Deckblatt 1D zu Blatt 1

Lageplan 1

Entwässerungsmaßnahmen

B110; Ortsumgehung Dargun

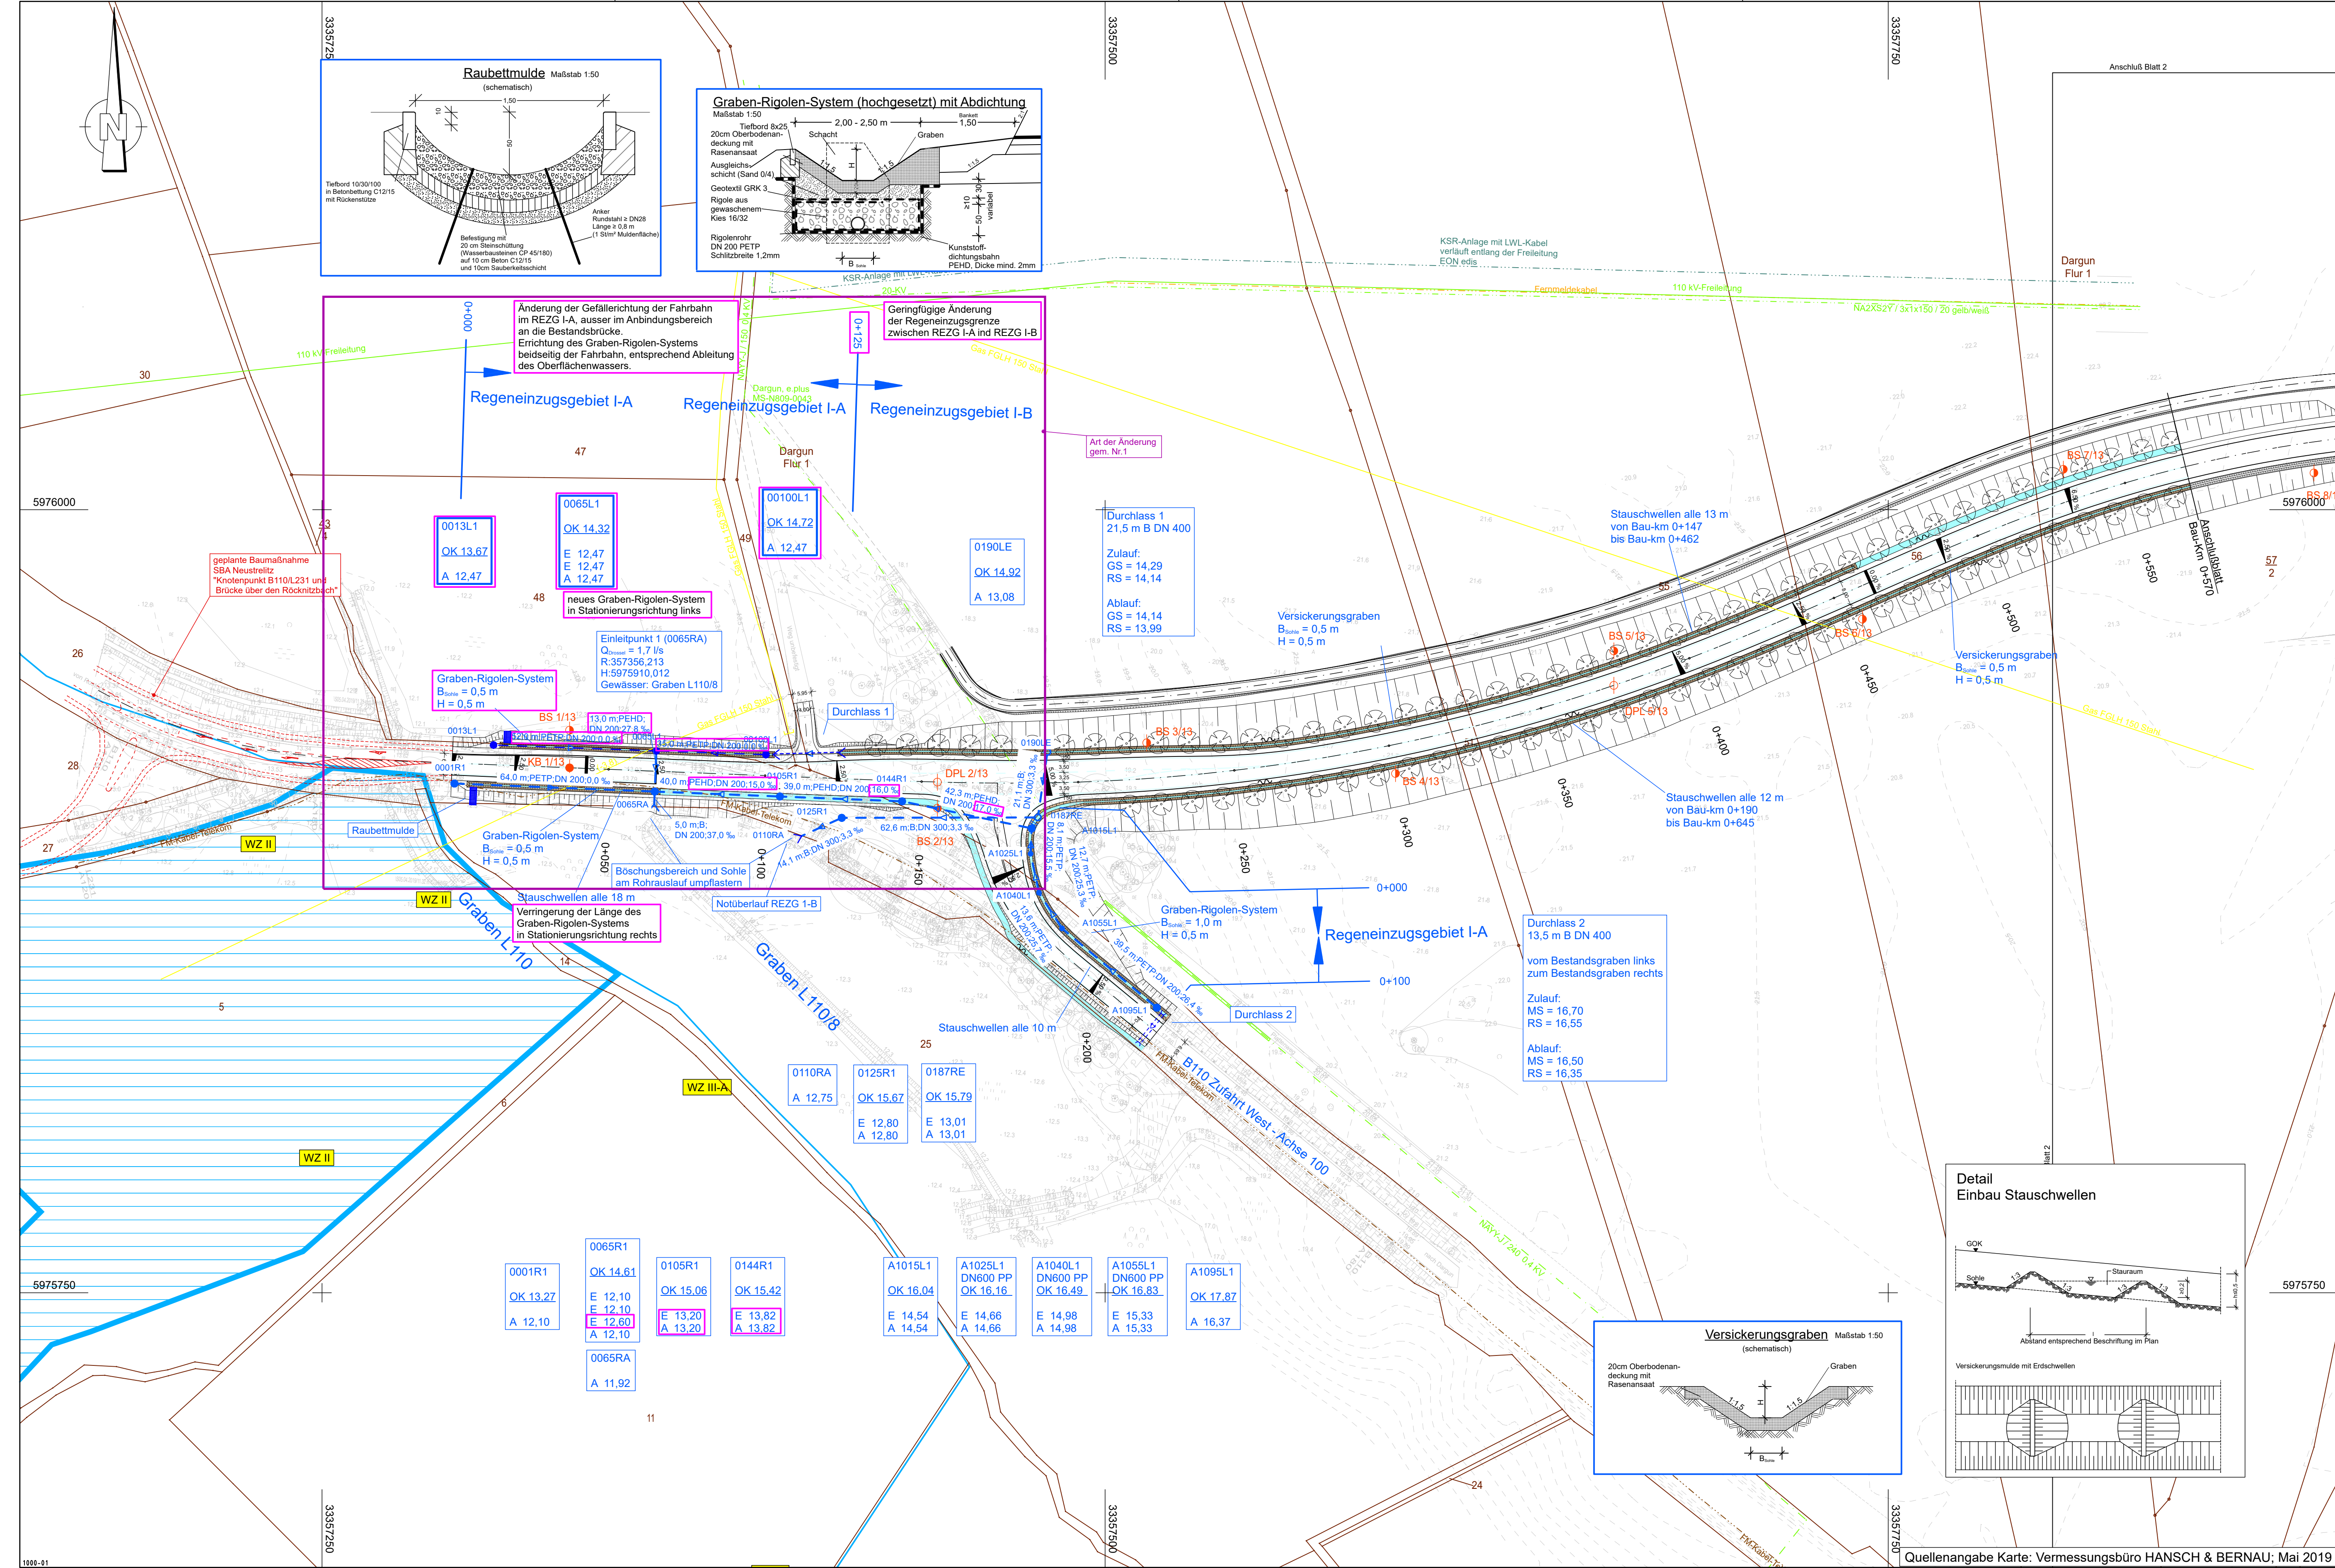
Lagesystem: ETRS89		Höhensystem: DHHN 92	
	Datum	Zeichen	
	bearbeitet	11/2020	gez. Thesenvitz
	gezeichnet	11/2020	gez. Temmen
	geprüft		gez. Papay
Proj.-Nr.: 2018-0554-F			
	Datum	Zeichen	
	bearbeitet	12/2020	gez. I.A. Berger
	geprüft		
1	Übergangsgradienten am Bauanfang, Querneigung im Knotenpunkt, Gradienten Achse 100		01/2023
Nr.		Art der Änderung	Datum
			Zeichen
